ОГРАНИЧИТЕЛИ
Конструкция и размерыRestrictive bushes.
Construction and dimensionsГОСТ
20931-75

Изменение № 1 ГОСТ 20931—75 Ограничители. Конструкция и размеры
Постановлением Государственного комитета СССР по стандартам от 06.04.81
№ 1790 срок введения установлен

Изменение № 2 ГОСТ 20931—75 Ограничители. Конструкция и размеры
Постановлением Государственного комитета СССР по стандартам от 18.12.84
№ 4550 срок введения установлен

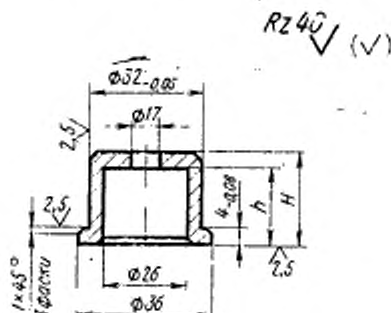
Пункт 2. Чертеж. Заменить предельные отклонения: $-0,05$ на $h9$, $-0,08$ на $h11$.

Пункт 2. Чертеж. Заменить обозначение: $R_{z40} \sqrt[6,3]{na}$;

Пример применения ограничителя в сменной пресс-форме

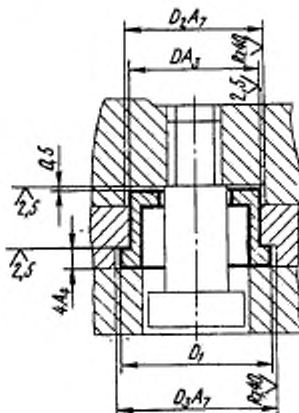
Приложение. Заменить обозначения: A_2 на $H9$, A_7 на $H14$, A_4 на $H11$.

Приложение. Чертеж. Заменить обозначение: $R_{z40} \sqrt[6,3]{na}$.
